Mission régionale d'autorité environnementale

**Avis délibéré de la mission régionale d'autorité environnementale  
sur la révision du plan local d'urbanisme (PLU) de la commune de  
Saint-Béron (73)**

**Avis n° 2024-ARA-AUPP-1490**

**Avis délibéré le 17 décembre 2024**

Figure 5 : paysage (source : dossier)

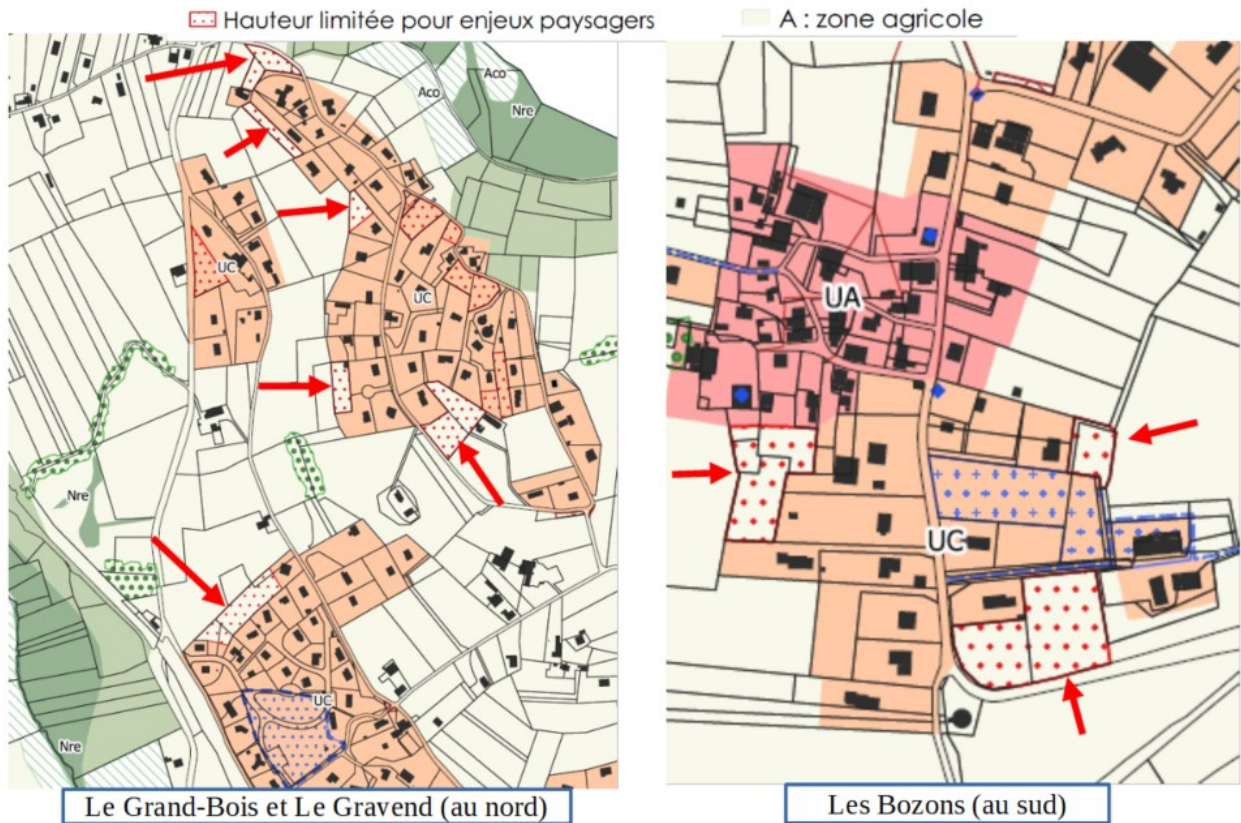
Le règlement graphique comprend une autre trame intitulée « *hauteur limitée aux enjeux paysagers* » qui figure sur plusieurs parcelles classées en zone agricole situées en périphérie immédiate de l'enveloppe urbaine de plusieurs hameaux (figure 5). Ce dispositif laisse entendre, implicitement mais nécessairement, que des constructions peuvent être édifiées sur ces parcelles classées en zone A (en périphérie de la zone Uc et Ua). Le dossier doit préciser les enjeux paysagers sur ces secteurs et les auteurs du PLU sont invités à envisager, en lieu et place d'une trame, la définition d'un sous-zonage agricole avec un indice paysager sur ces mêmes secteurs pour interdire toute construction.

Figure 6 : risques naturels (source : dossier)

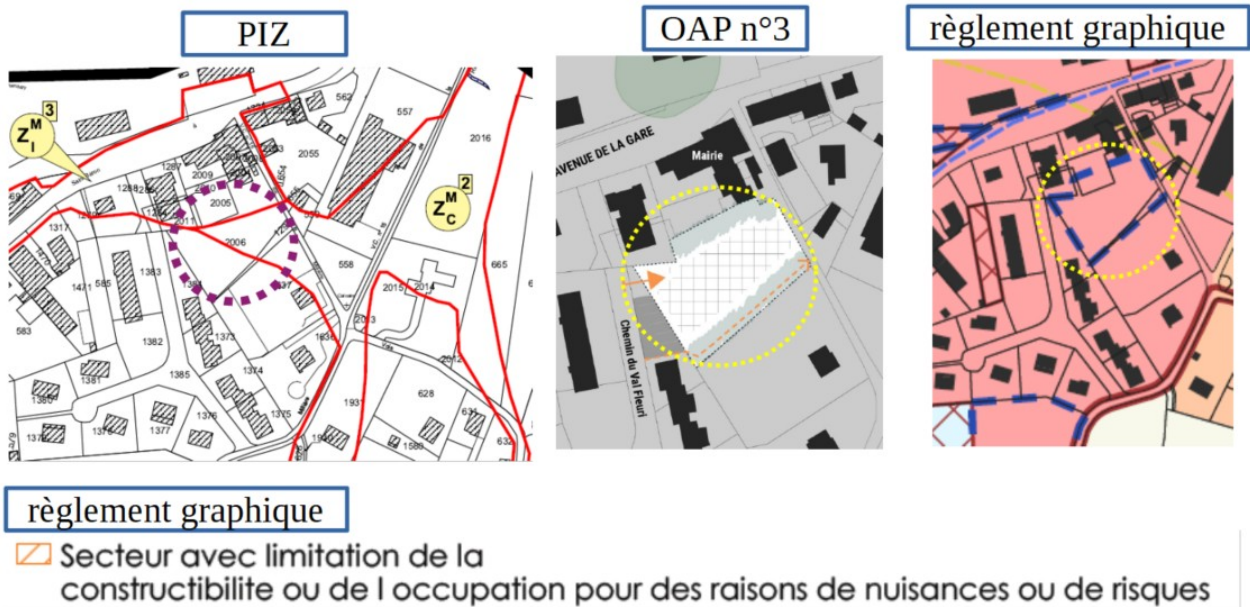
La commune n'est pas concernée par un plan de prévention des risques naturels mais par un « plan d'indexation en Z » (PIZ) qui est annexé au PLU (RP1 § 4.5 p.86). Le PADD comprend un document cartographique comprenant une trame sur la « présence de risques : ruissellement, inondations, mouvements de terrains... » (PADD p.17). Le règlement graphique comprend une trame intitulée « secteur avec limitation de la constructibilité ou de l'occupation pour des raisons de nuisances ou de risques ». Le règlement écrit fait le lien avec cette dernière trame du règlement graphique en précisant que pour celle-ci « le PIZ figurant en annexe du PLU s'applique et s'impose aux prescriptions du règlement »<sup>33</sup>. En revanche, le dossier ne présente pas l'articulation entre les différents documents cartographiques. Par exemple, l'OAP n°3 « Val Fleuri, derrière la mairie » est concernée par une zone référencée dans le PIZ comme soumise au risque moyen d'inondation (Z<sup>m</sup>) et de crues torrentielles (Z<sup>m,c</sup>)<sup>34</sup> mais ce secteur n'est pas représenté dans le règlement graphique avec la trame « risques », sans expliquer cette contradiction (figure 6).
